# 改善箇所説明図

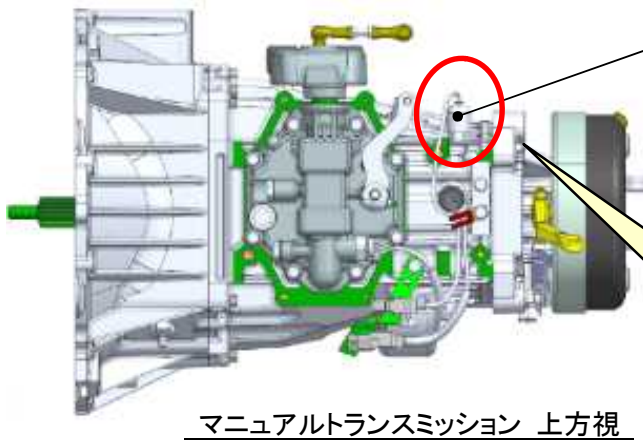
基準不適合発生箇所

マニュアルトランスミッションを搭載した小型トラック・バスにおいて、不良品の後退灯用スイッチを組付けたため、そのままの状態で使用を続けると、後退時の状態を正しく検知出来なくなることがある。そのため、後退時に後退灯が点灯せずバックブザーも鳴らなくなるおそれがある。

全車両、後退灯用スイッチを点検し、不良品と判断された場合は、正常品の後退灯用スイッチに交換する。

識別：作業完了車には、後退灯用スイッチハーネス中央部に白色ペイントを塗布する。
